PROJETO PORTO REAL

RESIDENCIA UNIFAMILIAR (MANSÃO - AM) | SOBR TATIANA-PS

PROJETO ARQUITETONICO

DESEMPENHO ACUSTICO ENTRE AMBIENTES

Barra = isolamento obtido; traço vertical = exigido (valor da fonte menos limite do receptor, NBR 15102)

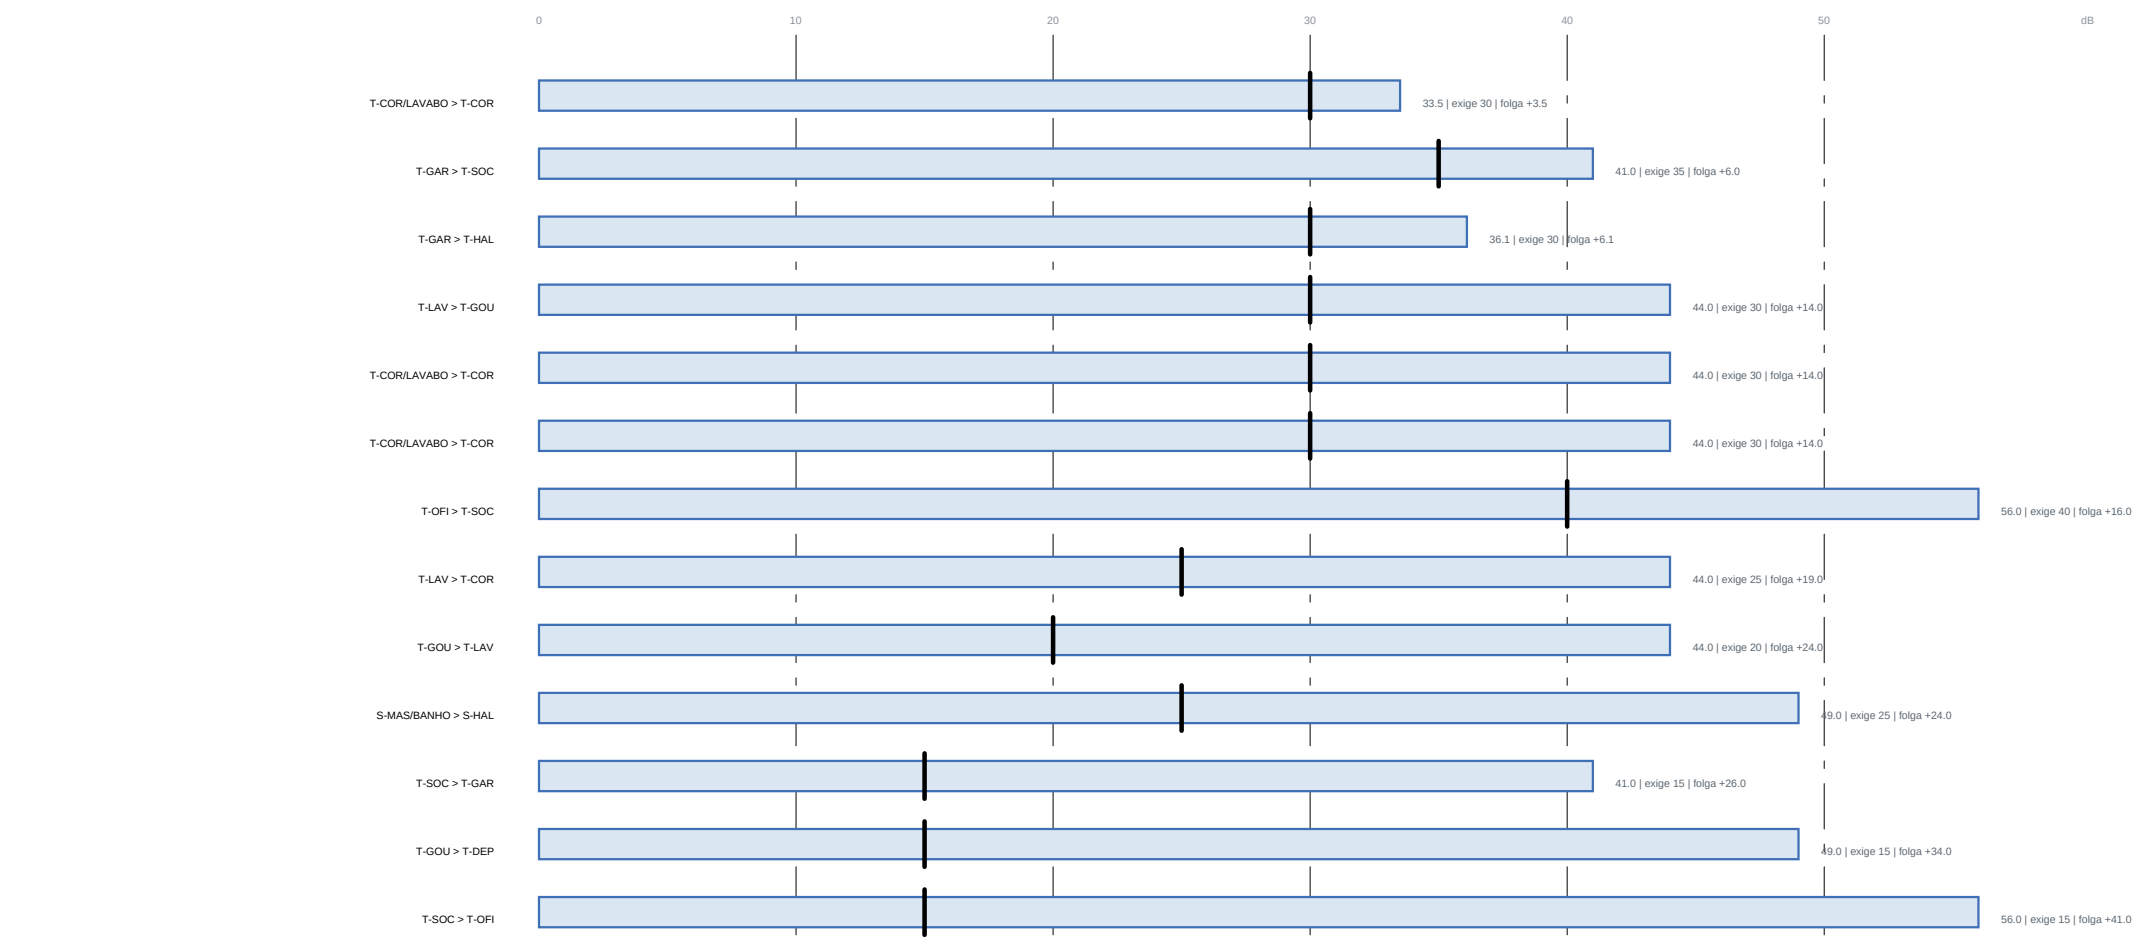
O QUE MUDOU EM R52

ONDE	ANTES	DEPOIS	POR QUE
Banho compartilhado > hall de entrada	porta de correr (Rw 25) — conjunto de 20,2 dB	parede CEGSA, 44 dB	o acesso de volta passou para a circulação
Banho compartilhado > quarto eventual	porta com (Rw 25) — conjunto de 25,5 dB, exigia 25	parede CEGSA, 44 dB	era a por passagem da casa, e não era a saída
Hall > garagem	porta com — 36,9 dB, exigia 35	PIGIs todos vedada — 50,9 dB	porta entre garagem e casa tem todos todos para ser mudeia
Banho compartilhado > circulação	nao havia porta	PIGIs todos vedada — 35,7 dB, exigia 25	unico acesso do banho, e abria para fora
Bloco do chuveiro	encostado na parede do hall	canto arredondado, todo a janela alta	consequencia da porta nova, a regra dos 900 cm de bloco reaproveita a primeira bridade

1 Esta planilha serve para o proprietário perguntar o que 100 verificações não sabem responder: quem entra na casa ouve o chuveiro do banheiro da entrada?

2 Ouviu. A parede era tipo (P) 1, Pin 44 e a porta era do tipo (P) 25, o conjunto entregava 20 dB. Em acústica o édo (P) 20 dB — não se faz media aritmética do isolamento, se soma energia que passa.
